伊方発電所 1号機の廃止措置計画に関する  
原子力安全専門部会報告書

平成29年 8月

伊方原子力発電所環境安全管理委員会  
原 子 力 安 全 専 門 部 会

図1：廃止措置の全体概要（平成29年2月7日原子力安全専門部会資料1-2）

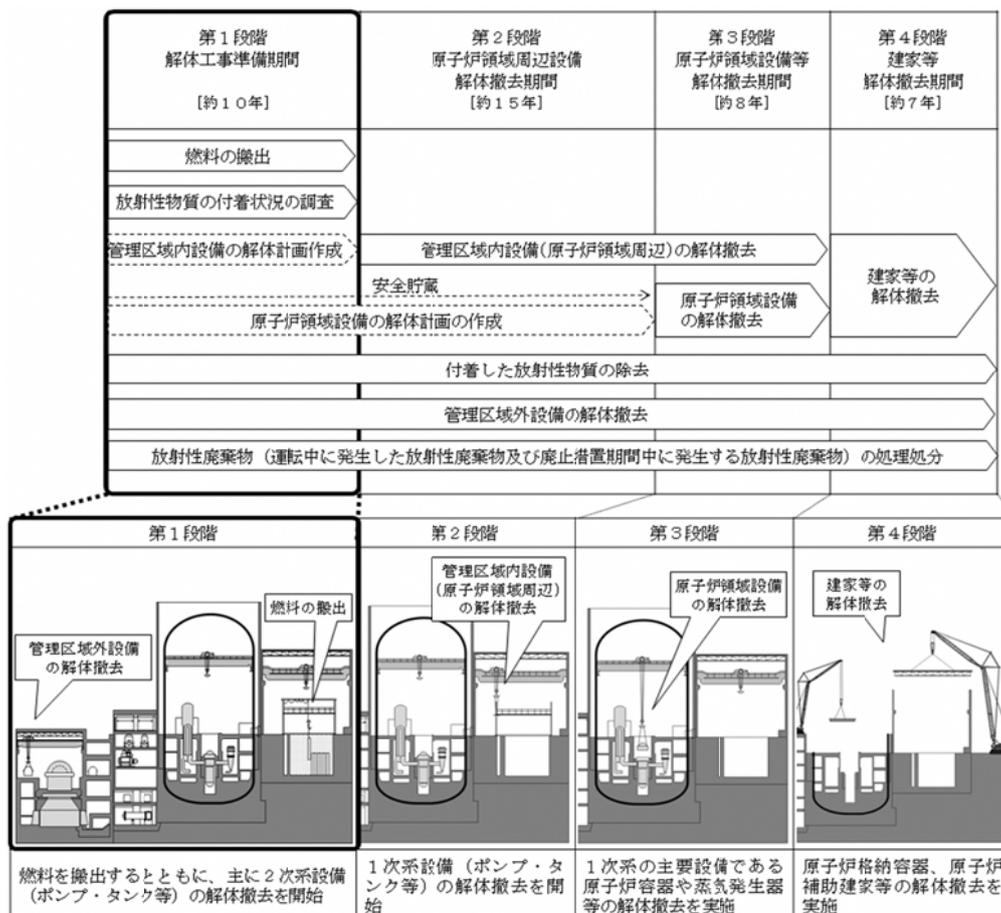
- 先行して廃止措置が決まっている原発の廃止措置期間が30年となっているところ、伊方発電所1号機では作業員の被ばく低減のため40年をかける計画としているが、なぜ40年としているか原子炉容器等の放射化と放射性物質の付着状況を含めた被ばく量のデータを示して根拠ある説明をすべきである。

第1段階、第2段階について先行プラントで15年程度のところを25年かける計画としている。これは、安全貯蔵期間を25年と長くすることで第3段階に解体撤去を行う線量の高い原子炉領域設備（原子炉容器、炉内構造物等）及びメインループを構成する設備（蒸気発生器、一次冷却材ポンプ、一次冷却材管等）の放射能を時間的に減衰させるとともに、線量の高い箇所の特化した部分除染を行うことにより、放射線従事者の被ばく低減を図るとともに、放射性廃棄物の発生量の低減を図ることができると考えている。放射性廃棄物量の詳細については、第1段階で精査することとしており、第2段階までに報告を行う予定である。
